**TRI-080-24**

REF:	<b>INFORME No 3 PRODUCTO ELÉCTRICO Y REDES AFINES. ACOMPANIAMIENTO A LA INTERVENTORIA “ELABORACION DE LOS DISEÑOS DETALLADOS DEFINITIVOS DE ARQUITECTURA E INGENIERIAS Y CONSTRUCCION DE LA ESE CENTRO DE SALUD DE MAJAGUAL DEPARTAMENTO DE SUCRE”.</b>
------	---

2. ARCHIVO. 2. PLANO TOMACORRIENTES 02-07-2024.

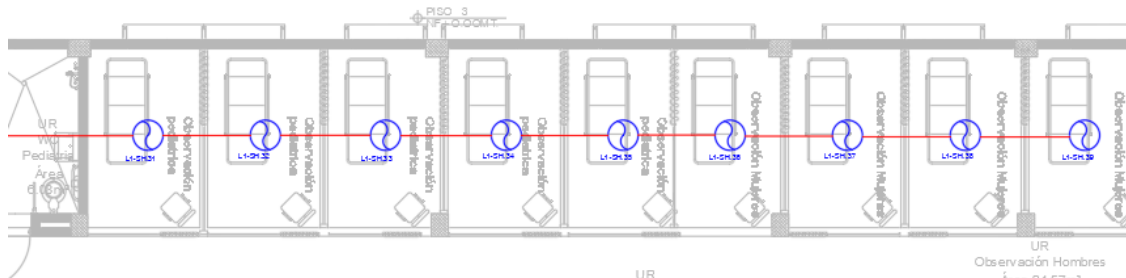
- 2.1. Se debe indicar la altura de montaje de los tomacorrientes prevista en el área de Cirugía, Sala de partos y demás áreas médicas donde se utilicen anestésicos inflamables con base a lo requerido por la NTC 2050 (Artc. 517.60-A) y el RETIE, de 1.52 m para este tipo de áreas, como para las propuestas en las demás áreas con presencia de anestésicos combustibles y/o de cualquier otro tipo de sustancia combustible.
- 2.2. En las zonas de propuesta de sistema aislado se debe validar la nota propuesta referente a la "NOM-001-SEDE-2012 Art.517", la cual corresponde al código eléctrico mexicano. Así lo anterior se debe

- verificar la validez de la misma y hacer referencia a lo pertinente respecto a la NTC 2050 y RETIE que aplica en nuestro país.
- 2.3. Se debe indicar en planos con especificación nota y/o detalle de montaje; la altura y posición prevista para los tomacorrientes normales y críticos a la cabecera de la cama de pacientes, como en la zona de procedimientos, cirugía y sala de partos.

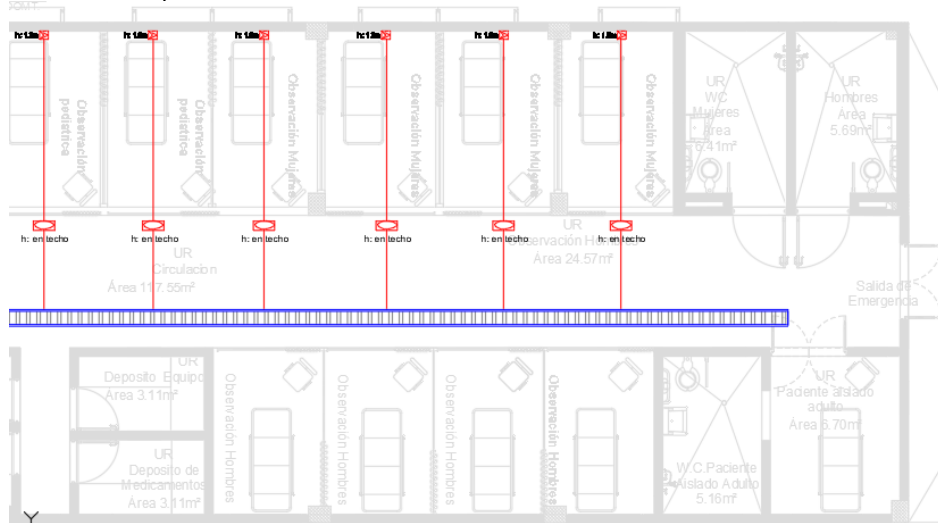
- 4.7. Una vez se valide el equipo y/o sistema BCI, se deberá validar con el Especialista RCI del proyecto, la ubicación final de los módulos de monitoreo para los puntos de control para rociadores y/o riser del sistema, como el de los elementos de monitoreo junto a la Bomba contra incendio (falla, funcionamiento y apagado); para coordinar los sistemas de extinción con los de detección, alarma y/o notificación de incendios.

- 4.8. Frente a los lazos propuestos, se recomienda validar si con la cantidad de dispositivos, tecnología del panel y la longitud de los lazos, se puede mantener la propuesta y/o si existe la necesidad de generar un lazo de notificación (sirena y luces) independiente del de detección.
